INFORME DE HITO DE CONTROL N° 23708-2024-CG/GRCU-SCC

EJECUCIÓN DEL PROYECTO DE INVERSIÓN: "CREACIÓN DE LA CASA DE LA CULTURA ACCOMOCO DISTRITO DE CUSCO, PROVINCIA DE CUSCO - CUSCO"

HITO DE CONTROL Nº 6 – ESTADO SITUACIONAL DEL PROYECTO AL MES DE JULIO 2024

IMÁGENES N° 11, 12 y 13
RETRASOS EN EL REGISTRO DEL CUADERNO DE OBRA.

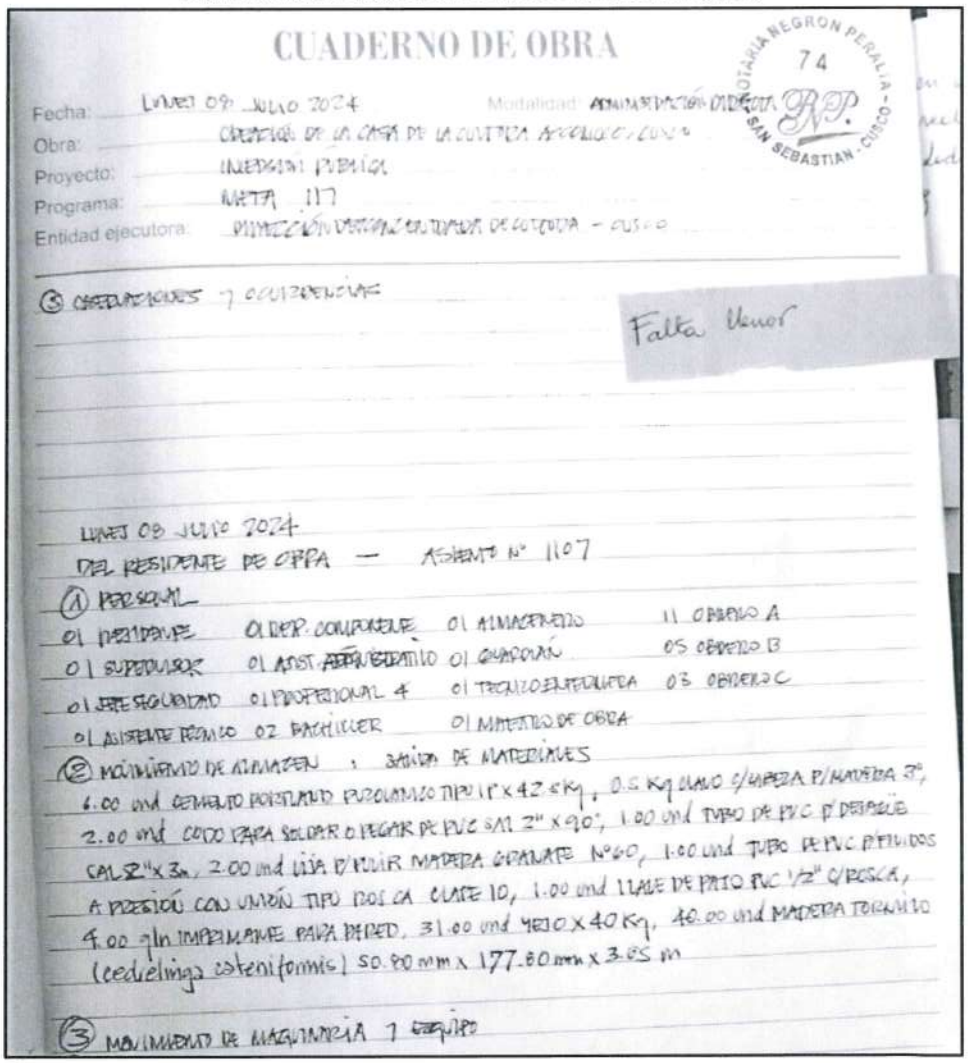
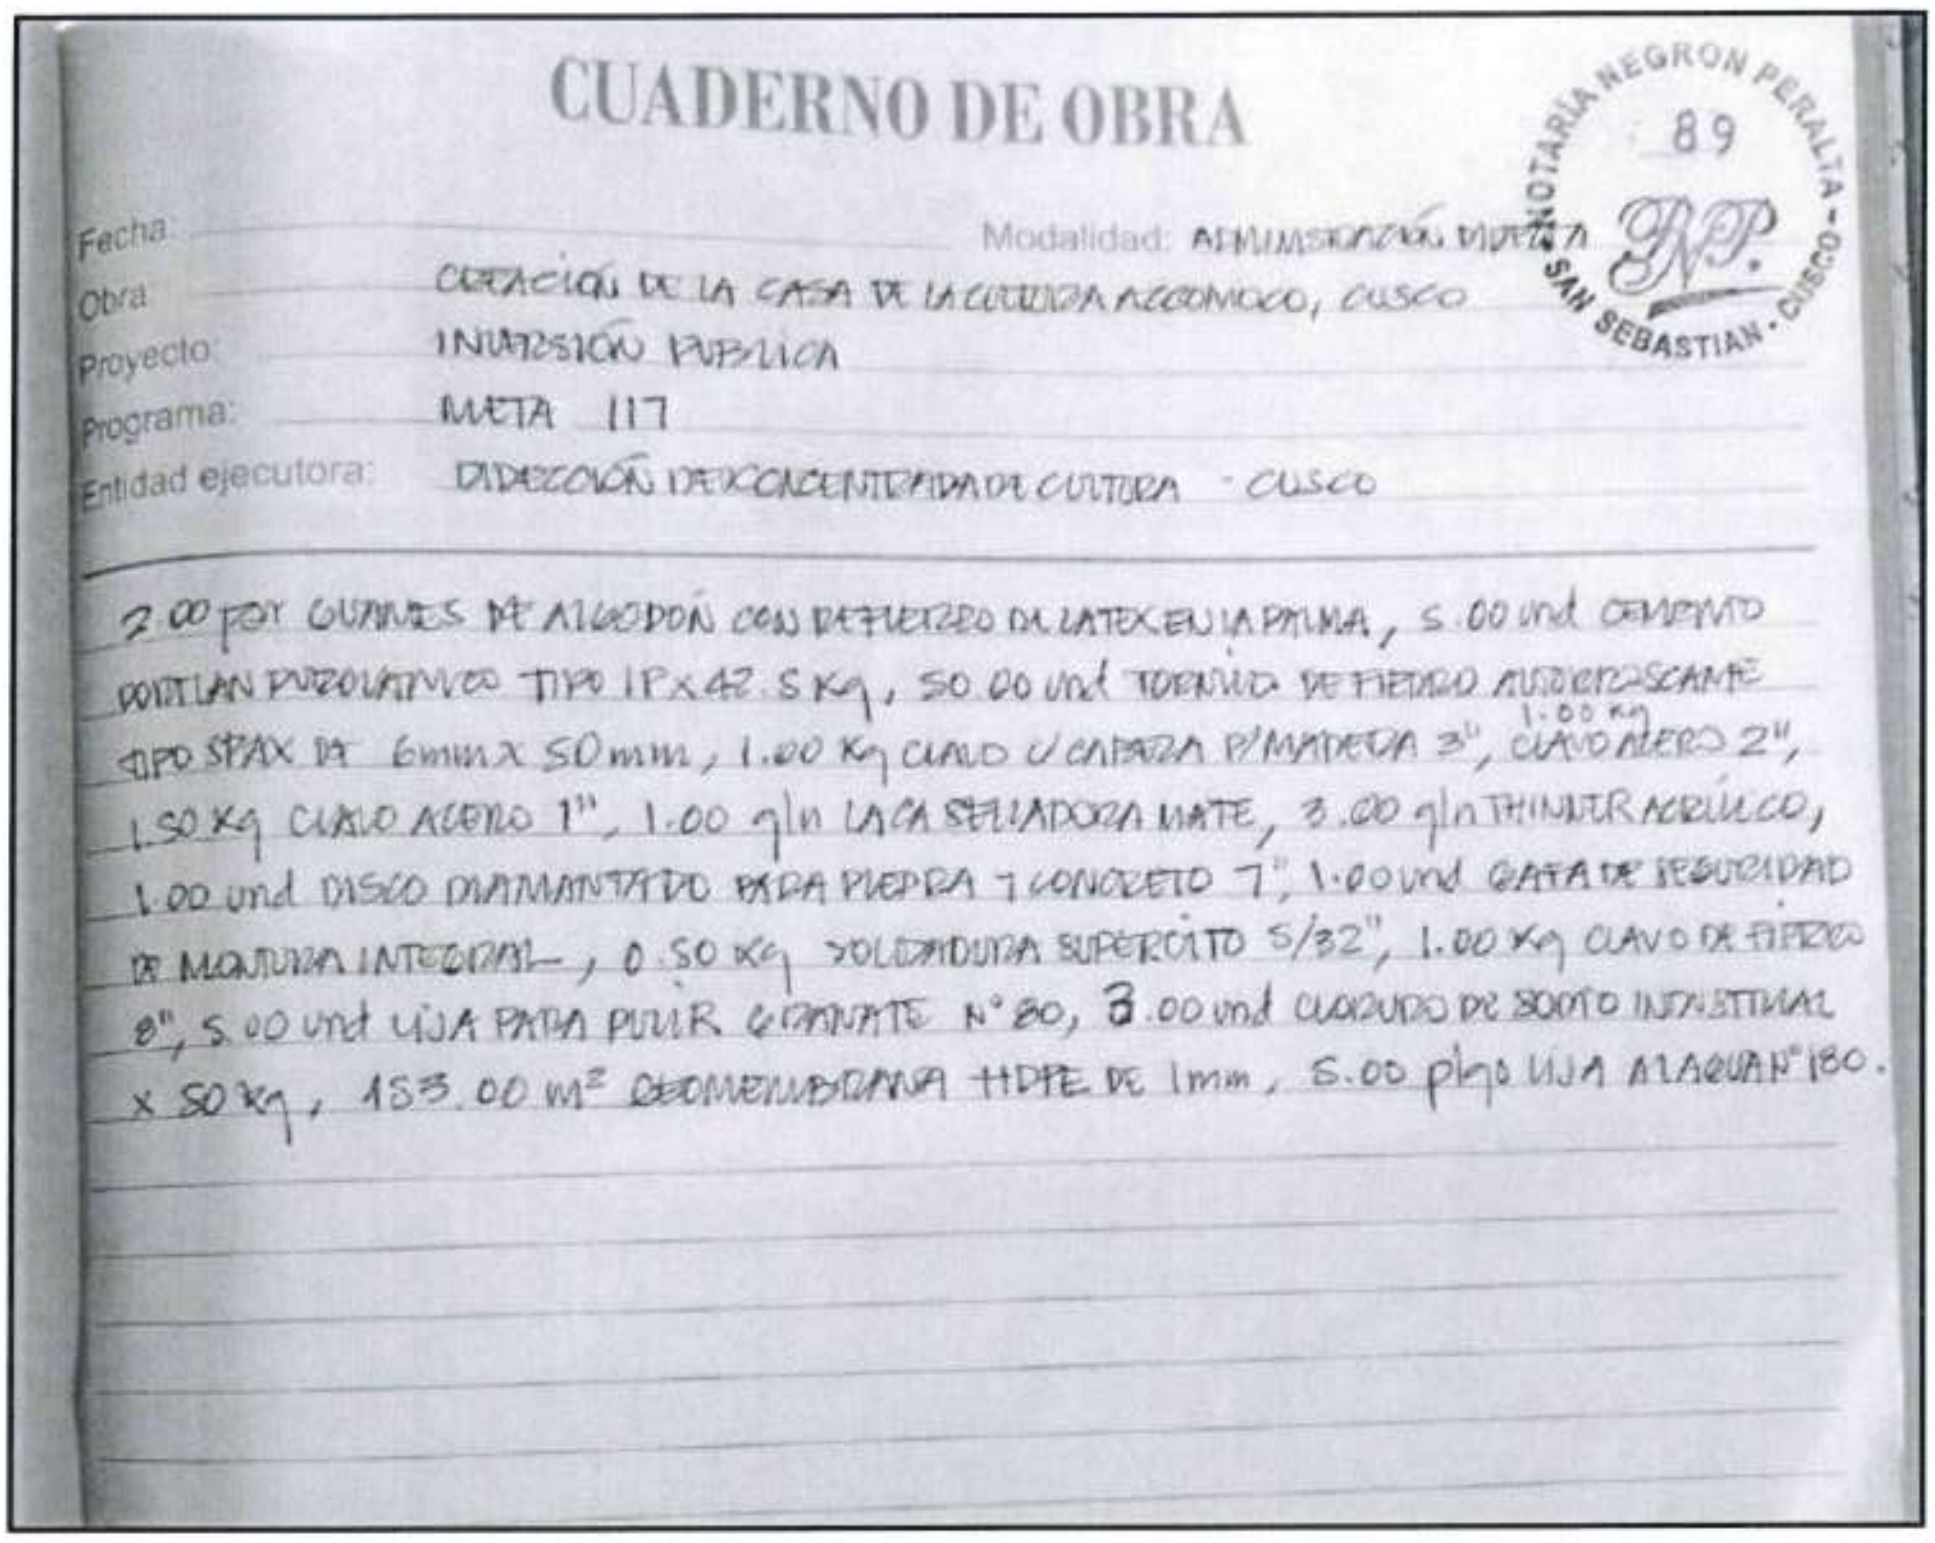
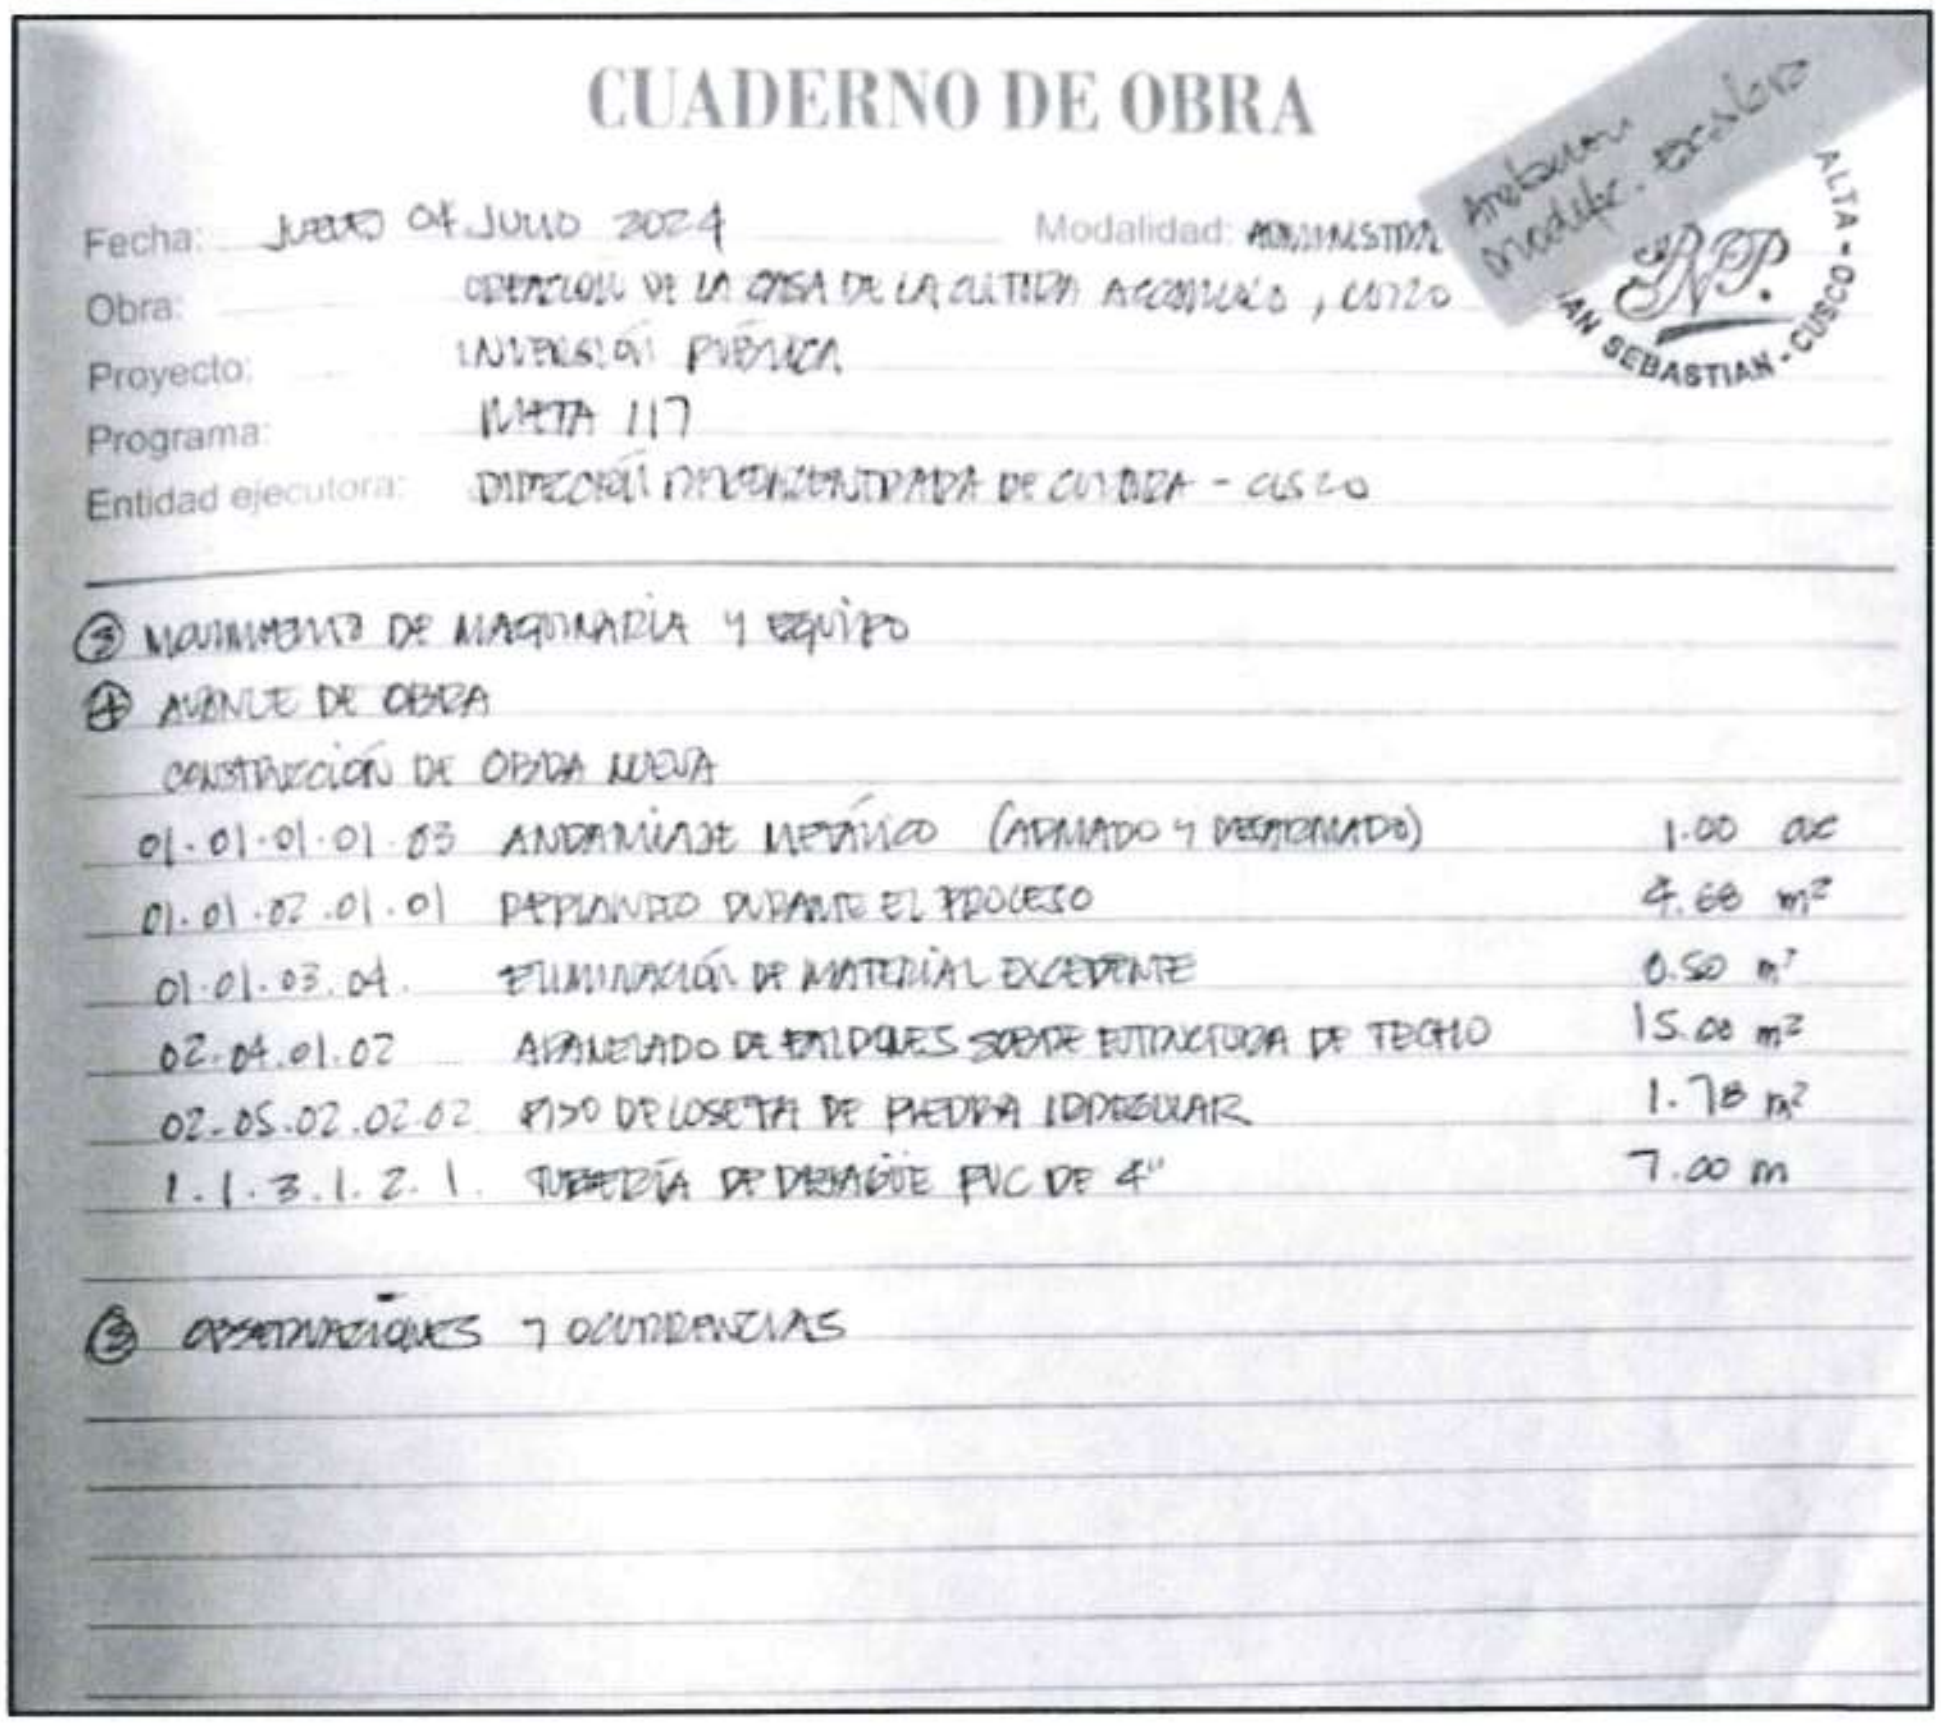
Como parte de la inspección física realizada a la obra el 1 de agosto de 2024, la Comisión de Control revisó aleatoriamente la documentación técnica, verificando que el cuaderno de obra presenta como último asiento el n.° 1118 del residente de obra de 18 de julio de 2024, folio n.° 88 del décimo séptimo cuaderno de obra, contrastando un retraso de 7 días hábiles; observando también diversos espacios en blanco para la anotación de observaciones y ocurrencias en los folios n.os 67, 71, 74, 75, 78 y 79; como se muestra en las siguientes imágenes fotográficas:

El hecho de no registrar diariamente las ocurrencias, anotaciones y consultas en el cuaderno de obra, puede dar lugar a la omisión del registro diario de hechos relevantes, situación que contraviene lo dispuesto en el numeral 5 del artículo 1° de la Resolución de Contralora n.° 195-88-CG[10] "Ejecución de las Obras Públicas por Administración Directa", que precisa: *"En la etapa de construcción, la Entidad dispondrá de un "Cuaderno de Obra", debidamente foliado y legalizado, en el que se anotará la fecha de inicio y término de los trabajos, las modificaciones autorizadas, los avances mensuales, los controles diarios de ingreso y salida de materiales y personal las horas de trabajo de los equipos, así como los problemas que vienen afectando el cumplimiento de los cronogramas establecidos y las constancias de supervisión de la obra".*
